**Verlag huishoudelijke elektrische installatie op laagspanning en zeer lage spanning****Algemeen:**

Referentie: 005-20260324-01	Datum controle: 24/03/2026
Keurder: 005

Eigenaar: Onbekend	EAN-code: 541449206001548227
Adres installatie: Stationsstraat 28 bus 1, 3680 - Maaseik	Nummer teller(s): 1SAG1100916270
Distributienetbeheerder installatie: Fluvius	
Datum uitvoering installatie:	<input type="checkbox"/> Vóór 01/10/1981 <input checked="" type="checkbox"/> Tussen 01/10/1981 en 01/06/2020 <input type="checkbox"/> Vanaf 01/06/2020
Type:	<input checked="" type="checkbox"/> Wooneenheid <input type="checkbox"/> Niet-huishoudelijk <input type="checkbox"/> PV <input type="checkbox"/> Batterij <input type="checkbox"/> Laadpaal

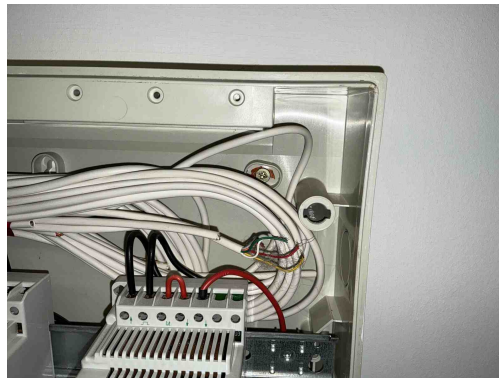
T21 - Het elektrisch materieel is niet geplaatst volgens de voorschriften van de fabrikant/ regels van goed vakmanschap . (Boek 1: 1.4.1.3)

Opmerking: Ophangschroeven verdeelbord

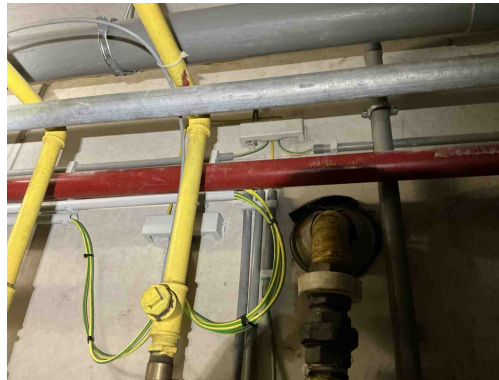
T21 - Het elektrisch materieel is niet geplaatst volgens de voorschriften van de fabrikant/ regels van goed vakmanschap . (Boek 1: 1.4.1.3)

Opmerking: Ophangschroeven verdeelbord

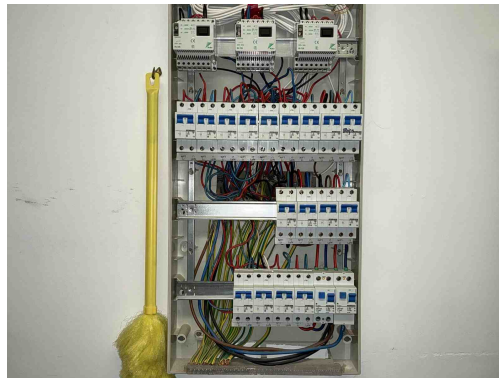
- A11** - De aardingsonderbreker is niet op een normale manier bereikbaar (Boek 1: 5.4.3.5).
Opmerking: spreidingsweerstand niet kunnen meten
